Teehoiuteenistuse põhja osakonna
korrashoiu ja liikluskorralduse üksus
Jaan Saia, Harju maakonna liikluskorraldaja
04.08.2026. a reg. nr. 174666-4
Leht 1 lehti 11

Joonis:
**Ajutise liikluskorralduse joonis - tüüplahendus
töö haljasalal - liikuv tehnika teel**

Projekt:
T11185 Hüüru-Alliku-Saue km 0,0-0,914 ja
2,7-4,541 rekonstrueerimine

Joonise nr: TL-1-1(1)

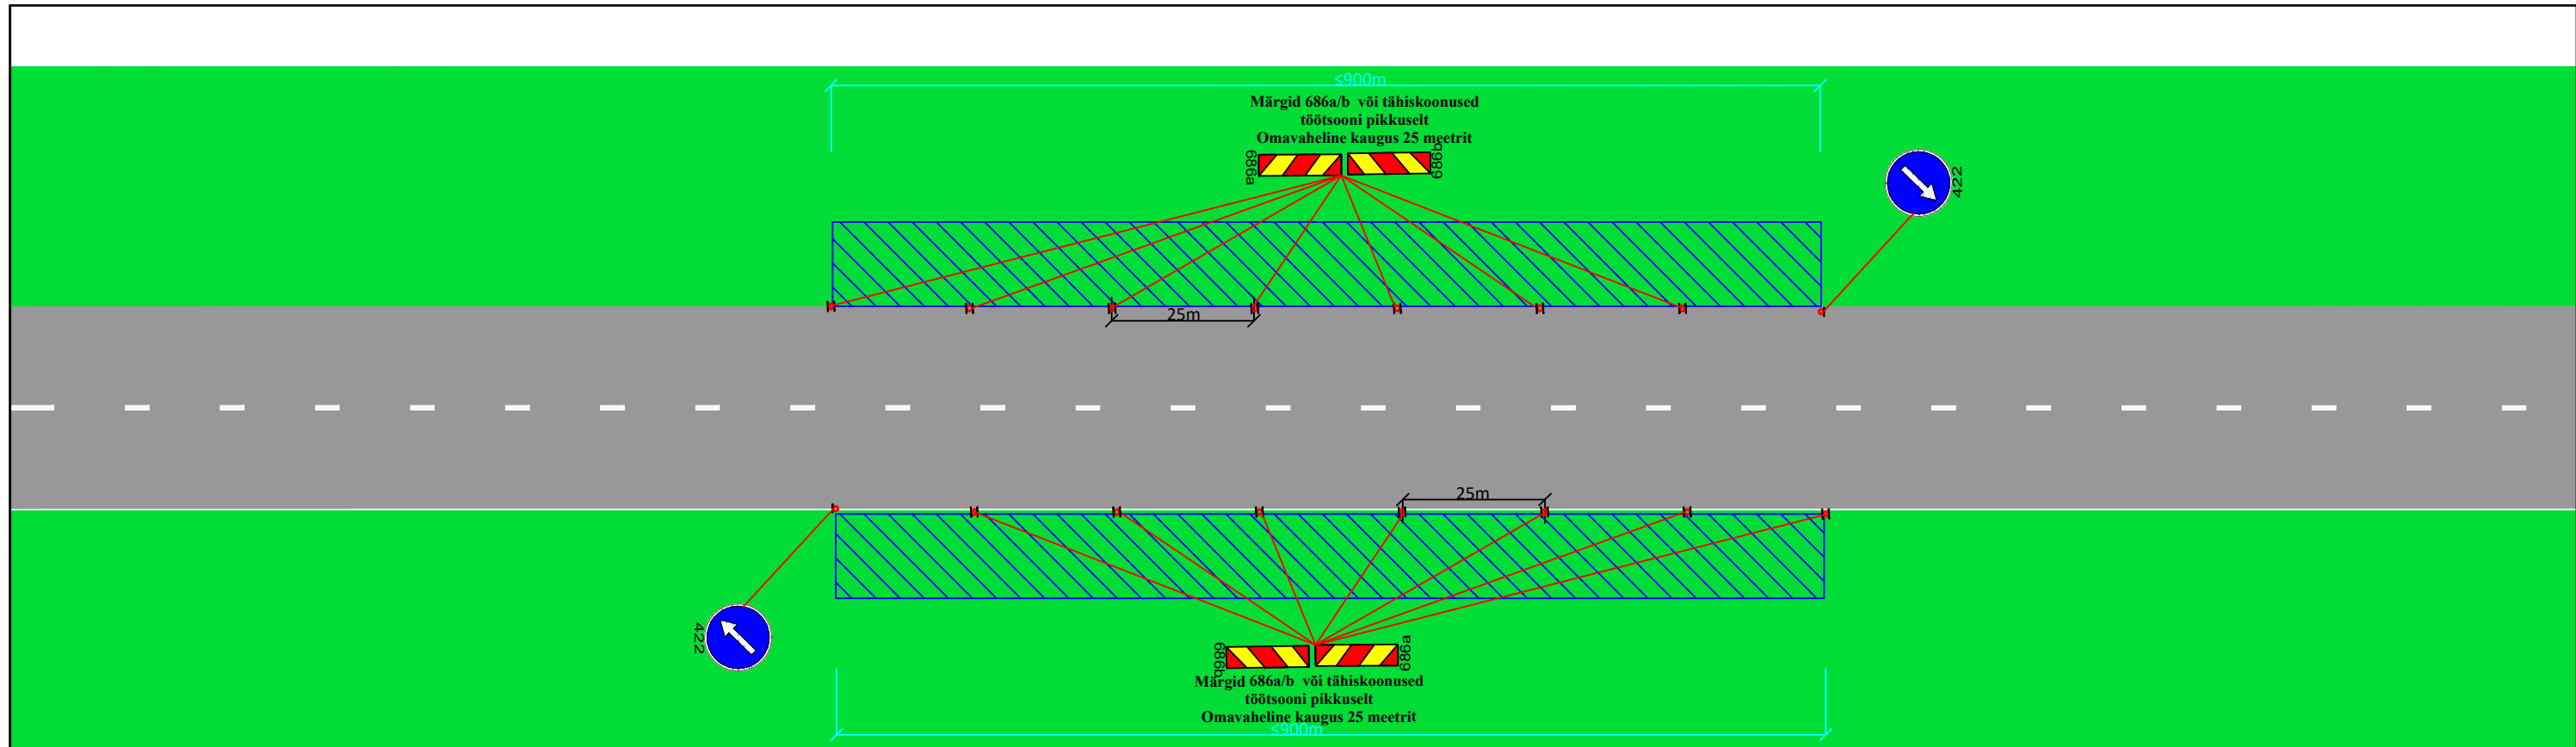
Tingimustel:

1. Kooskõlastatud riigitee osas, liikluskorraldus teistel teedel kooskõlastada nende teede omanikega
2. Liikluskorraldusvahendid paigaldada juhinduda juhendist „Riigiteede ajutine liikluskorraldus“ Transpordiamet 2025.

3. Riigitee sulgemise ajal korraldada ligipääs suletud lõigule jäävatele kinnistutele
4. Arvestada, et 22 - 23.08.2026.a on seoses spordivõistlustega suletud riigitee nr 8 Tallinn - Paldiski. Selleks ajaks selle tee kaudu ümbersõite ei tohi kavandada

5. Lõiguti töötamisel tööga seotud materjale, masinaid, seadmeid ja teenindavat tehnikat hoida tähistatud tööruumi piires.
6. Tööväliseks ajaks jäävad kitsendused ja piirangud peavad olema kooskõlas juhendiga Riigiteede ajutine liikluskorraldus

7. Ühistranspordi sõiduaja pikenedamine ja peatuste asukohtade muutmised kooskõlastada Põhja-Eesti Ühistranspordikeskusega
8. Paigaldatud liikluskorraldus või liikluskorralduse muudatus esitada insenerile või tema poolt moodustatud komisjonile üle vaatamiseks ja vajadusel täienduste tegemiseks

9. Korraldada jalakäijatele turvaline möödapääs teetöödega hõlmatud alast
10. Vähemalt 24 tundi enne töö alustamist või liikluskorralduse muutmist teavitada liikluspiirangutest ja muudatustest Transpordiametit Tark Tee liikluspiirangute iseteeninduskeskkonnas, millele pääseb ligi Transpordiameti e-teeninduse kaudu või e-post tmc@transpordiamet.ee.
